LIITE 2. Vastineet valmisteluvaiheessa saatuun palautteeseen

II Iin rannikon ja saaren osayleiskaavan muutos Seljänperän alueella, valmisteluaineisto / arkeologia

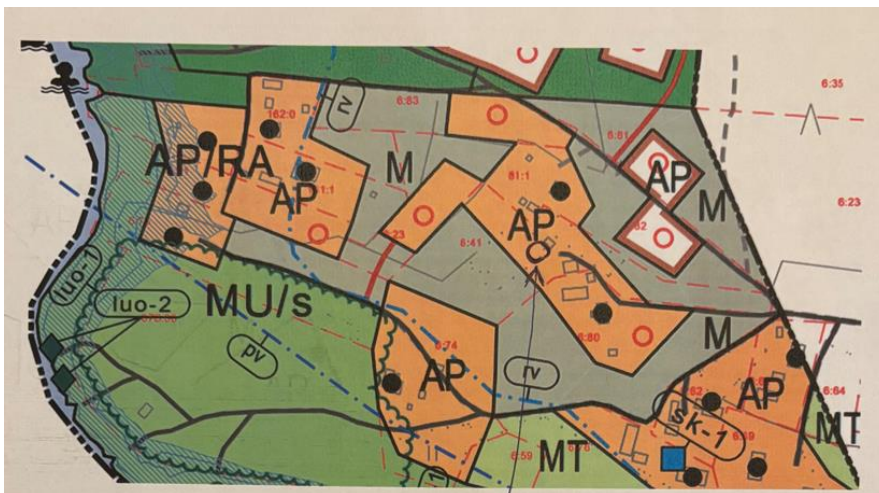
Kaavaluonnoksessa on esitetty tilalle 139-402-9-111 tieyhteyttä yksityiselle metsätielle 15 eri kiinteistöltä. Tie olisi läpikulkutie, jossa autoralli mahdollistettaisiin samalla kaikille suunnitelluille kiinteistöille. Yksityistietä ei tulla luovuttamaan yleiseksi tieksi. Tähän ei tulla ikimailmassa suostumaan, haitta on kohtuuton. Tie on yksityinen metsätie, omalla maalla ja itse rakennettu vain metsätalouden tarpeisiin. Tiellä on kulkuoikeus rantaan kahdelle vapaa-ajan asunnolle ja myöskään he eivät halua lisää turvallisuutta vaarantavaa ja häiriötä tuottavaa liikennettä ko. metsätielle.

Seljänperän alueelta ei rakenneta yhtään liittymää tilalle 9:111. Rajalle ja alueelle tulee jättää suojapuustoa olemassa olevan asutuksen ja esitettyjen tonttien väliin. Myös vuosikymmeniä alueella ollut asutusta tulee kunnioittaa. Yksityisellä maalla on myös halkorante, joka etenkin keväisin ja alkukesästä on aamusta iltaan käytössä (halkomakone, ja pari traktoria). Alueella on myös sijoitettuna työkalustoa, jota käytetään ja siirrelään ympäri vuoden. Myös täältä aiheutuu melua. Hyvällä ja kohtuu säällä vastaavasti rannasta kuuluu selkeästi kaikki äänet (ruohonleikkuu, raivaussaha, kovaääninen puhe ja muu melu). Leirintäalueen melu kuului hyvin meidän pihoilta.

Tilalle 9:111 ei kaavoiteta yhtään tonttia. Emme ole aikeissa myydä tai vuokrata tontteja vaan pidämme nykyisen metsäalueen jatkossakin metsämaana.

- Merkitään tiedoksi.
- Kunnan kiinteistölle sijoittuvan asuinalueen kaavaratkaisua tarkennetaan saadun palautteen pohjalta kaavaehdotusvaiheessa.
- Tarkistetaan kaavaratkaisua siten, että liikenne kunnan kiinteistöillä sijaitseville rakennuspaikoille tapahtuu Leiritien kautta.
- Mielipiteen perusteella poistetaan luonnoksessa esitetyt uudet rakennuspaikat kaavaehdotuksesta.
